質問 (20 条関連)

2 本杭で 4 方向基礎梁の場合

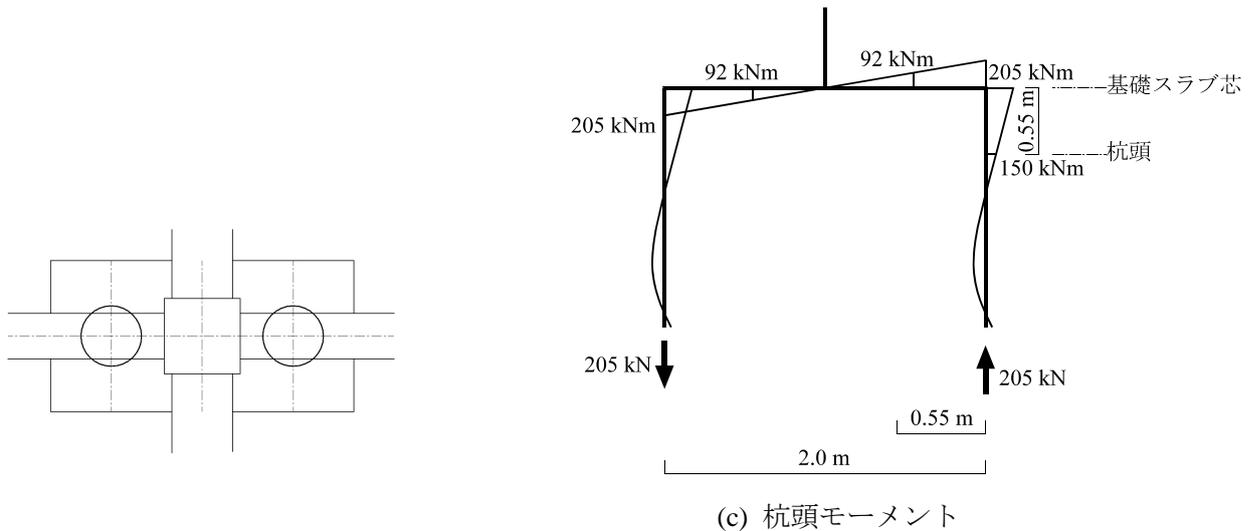
複数の杭が剛接合された基礎スラブは、地震時に正曲げと負曲げが作用する（例えば解説図 20.26）ことを想定し、複筋比は 0.5 以上とすると記載されています。

下図のような 2 本の杭が剛接合された基礎スラブで、杭の直上に基礎梁がある場合は、杭頭から伝達される曲げモーメントとせん断力は、基礎梁が負担するものとして設計できるため、このようなケースでは、複筋比は 0.5 以上を含む構造規定は適用しなくてもよいと判断してもよいでしょうか。

複数の杭が剛接合された基礎スラブは、地震時に作用する正曲げと負曲げに対して複筋梁として設計する場合には複筋比 0.5 以上の構造規定が適用されますが、そうでない場合にはこの規定を適用する必要はありません。複筋比 0.5 以上の規定は、RC 規準 2018 年版 Q&A の質問 No. 5 の回答にありますように、基礎スラブの圧縮鉄筋の早期の座屈や引張鉄筋の早期の降伏を防止して、部材の変形性能を確保することを意図したものであり、基礎スラブの主筋にそのような応力が生じる恐れがない場合は適用する必要はありません。

ご指摘の例のように、基礎スラブを介さずに基礎梁がすべての設計用応力を負担する場合は、基礎スラブの複筋比は必ずしも 0.5 以上とする必要はありません。この場合は、基礎スラブの必要鉄筋量は、設計用応力からではなく、他の要因（例えば、コンクリートのひび割れ対策など）から決定されますので、設計者が適切に判断して配筋を決める必要があります。因みに、本規準では、373 頁に解説していますように、複数の杭が剛接合された基礎スラブは、かご状に配筋することを推奨しています。

基礎梁が基礎スラブの代わりに複筋梁としてすべての設計用応力を負担する場合は、基礎梁の圧縮鉄筋の早期の座屈や引張鉄筋の早期の降伏などが生じないように設計者が適切に判断して、基礎梁の配筋を決めることが望ましいことを念のため付記いたします。
